「改訂 路面標示設置の手引 第4版」標識令改正に伴う記載の変更お知らせ

平成20年12月1日

平成20年6月30日に道路標識、区画線及び道路標示に関する命令（標識令）の一部を改正の命令が公布され、同年8月1日に施行されました。今回の標識令の改正により、本書の記載の一部に記載の変更が生じたので、変更箇所についてお知らせいたします。

○指示標示「斜め横断可 (201の2)」を表示する記号の追加について

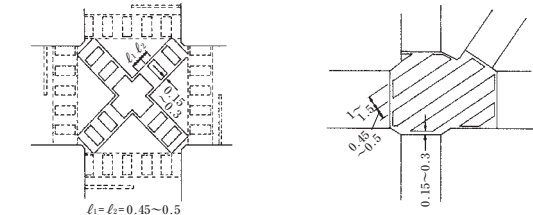
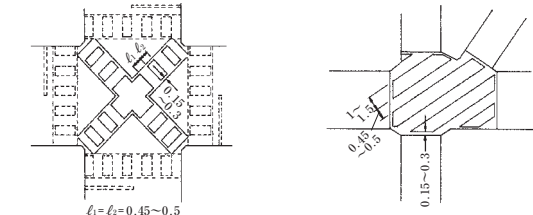
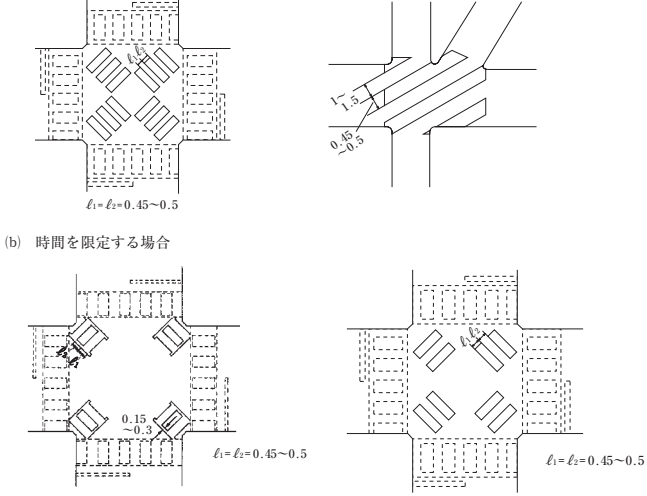
記号	形状・寸法	色彩	区画線	道路標示
Z ₂₋₁				
Z ₂₋₂		白		斜め横断可
Z ₂₋₃

記号	形状・寸法	色彩	区画線	道路標示
Z ₂₋₁				
		白		斜め横断可
Z ₂₋₂

記号	形状・寸法	色彩	区画線	道路標示
Z ₂₋₃	<p style="text-align: center;">$L=L=0.45-0.5$</p>	白		斜め横断可
